Modulo per la presentazione delle osservazioni per i piani/programmi/progetti sottoposti a procedimenti di valutazione ambientale di competenza statale

ID: Codice procedura (ID_VIP/ID_MATTM):10844

Impianto per la produzione di energia elettrica da fonte eolica, costituito da 6 aerogeneratori della potenza complessiva di 37,2 MW, un sistema di accumulo da 25 MW e relative opere connesse in località "Rempillo" nel comune di Pitigliano (GR).

TESTO DELLE OSSERVAZIONI

Analisi degli Impianti Eolici Esistenti e in Progetto

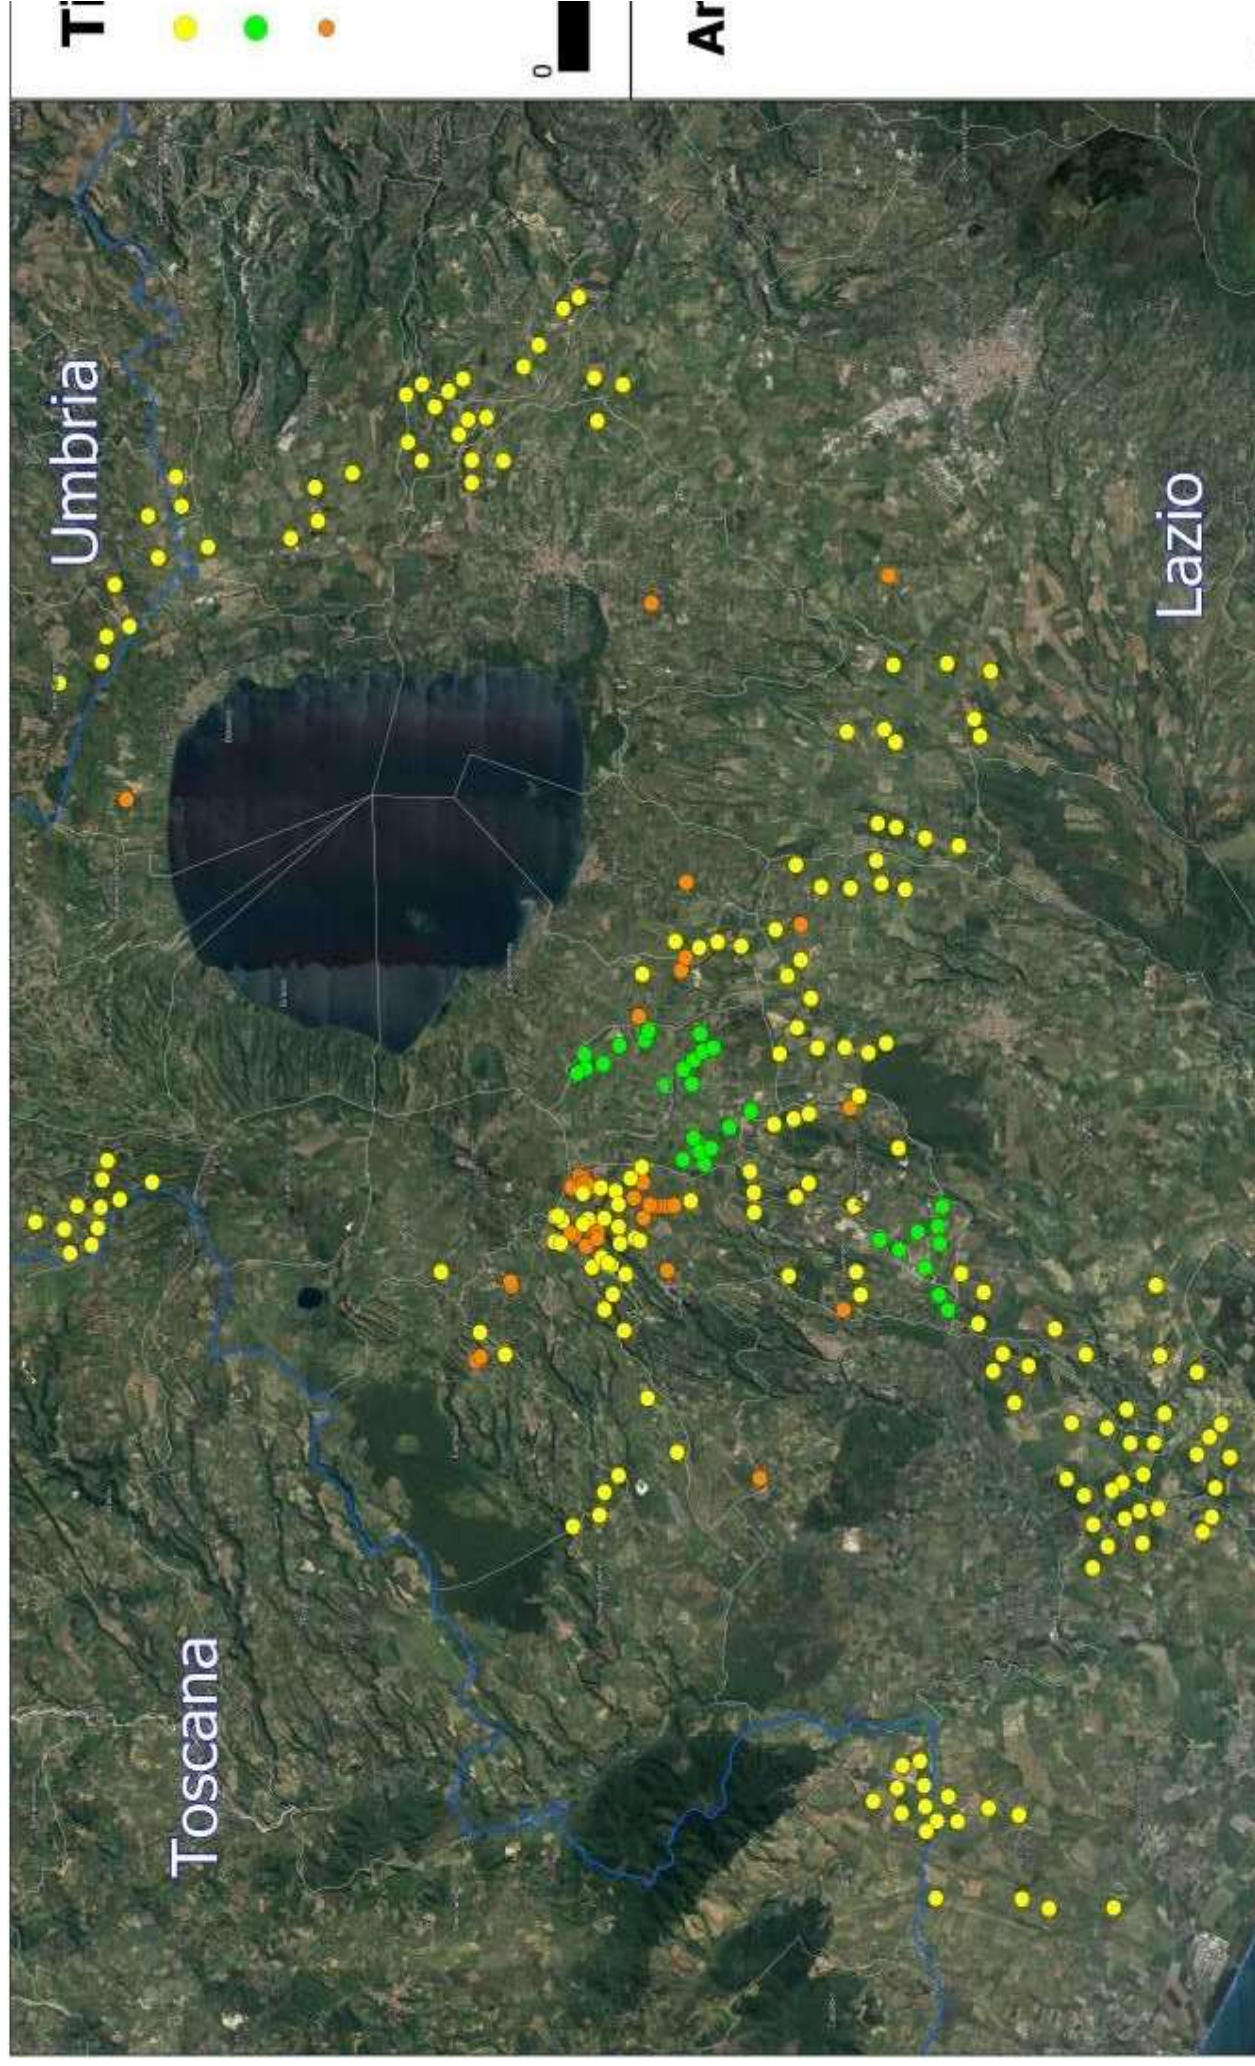
cui l'impianto viene percepito all'interno del bacino visivo. Le analisi visive debbono inoltre tener in opportuna considerazione **gli effetti cumulativi derivanti dalla presenza di più impianti**". Nella Relazione Paesaggistica e nello Studio di Impatto Ambientale prodotte dalla proponente non sono citati dei vincoli paesaggistici di notevole interesse pubblico ex articolo 136 del Codice dei Beni Culturali (Conca del Lago di Mezzano e territorio circostante e *“Ambito paesaggistico, geologico e geomorfologico dell'orlo della caldera di Latera ...”* già citati) e tantomeno viene detto che i sei aerogeneratori sono ubicati all'interno delle fasce buffers dei tre chilometri del primo vincolo nominato e di altri beni naturalistici, come già evidenziato, anche di interesse internazionale per l'avifauna. Come non vengono citati gli impianti eolici in progetto al MASE nel territorio di Valentano (ancora in verifica amministrativa), gli impianti del minieolico su territorio farnesano (3 Torri alte 60 metri) già installate in località Poggio del Crognolo (Farnese), l'impianto eolico industriale "Vallerosa" (7 aerogeneratori alti 200 metri e larghi 158 metri) in procedura VIA presso la Regione Lazio, gli impianti del minieolico già presenti a Valentano, Cellere e Piansano e i due progetti in procedura VIA alla Regione Lazio di 10 aerogeneratori complessivi alti 200 metri nel Comune di Ischia di Castro. La valutazione del cumulo non prende neanche in considerazione gli impianti industriali di fotovoltaico e agrivoltaico in progetto a Valentano, Ischia di Castro, Cellere. L'impianto geotermico in procedura Via al MASE, progettato nella Caldera di Latera.

Nella valutazione degli effetti sinergici e cumulativi del documento si giunge all'erronea conclusione che tali effetti semplicemente non si verifichino stante l'assenza di altri impianti eolici attualmente in funzione nelle vicinanze. Nello studio

e valutazione di tali effetti è invece indispensabile includere non solo le altre installazioni già esistenti ma anche il cumulo dei progetti presentati, in fase di verifica e autorizzazione a qualsiasi livello. Ebbene sappiamo che nel raggio di 10,5 Km citati dallo studio (o poco più) oltre ad essere presente una selva di installazioni di mini eolico (che per la Regione Lazio, si ricorda, corrisponde ad una taglia degli aerogeneratori fino a 600 KW di potenza, quindi *non proprio mini*) nei territori di Farnese, Ischia di Castro, Valentano, Piansano, Cellere, si trovano a varie fasi di autorizzazione presso il MASE o presso la Regione Lazio una quantità di progetti di installazione di impianti eolici industriali dei quali lo studio sembra ignorare l'esistenza e che qui, sicuramente per difetto, elenchiamo. Tutti localizzati in Regione Lazio, provincia di viterbo:

- Farnese: impianto eolico industriale „Vallerosa“ 29,4 MW, ditta *Fri-El spa*
- Ischia di Castro: impianto eolico industriale „Monte Marano“ 26,4 MW ditta *SKI 30 srl*
- Ischia di Castro impianto eolico industriale 30 MW, ditta *Iris Rinnovabili s.r.l.*
- Valentano-Latera: impianto eolico „Poggio del Mulino“ 46,2 MW ditta *Poggio del Mulino s.r.l.*
- Onano: Impianto Eolico denominato “Montarzo” 68 MW ditta *Fri-El spa*

Tutto quanto sopra senza tenere conto della vera e propria ***selva eolica*** costituita dagli impianti già in funzione localizzati in territorio non lontano dell'alta Tuscia viterbese, segnatamente nei comuni di Piansano, Cellere, Arlena di Castro, Canino, Tessennano, Tuscania. Tutti impianti costituiti da decine e decine di aerogeneratori di grande taglia, che hanno già condizionato e modificato in maniera irreversibile l'ambiente e il territorio e i cui effetti cumulativi sono e si dimostrano nel tempo sempre più negativi e devastanti.
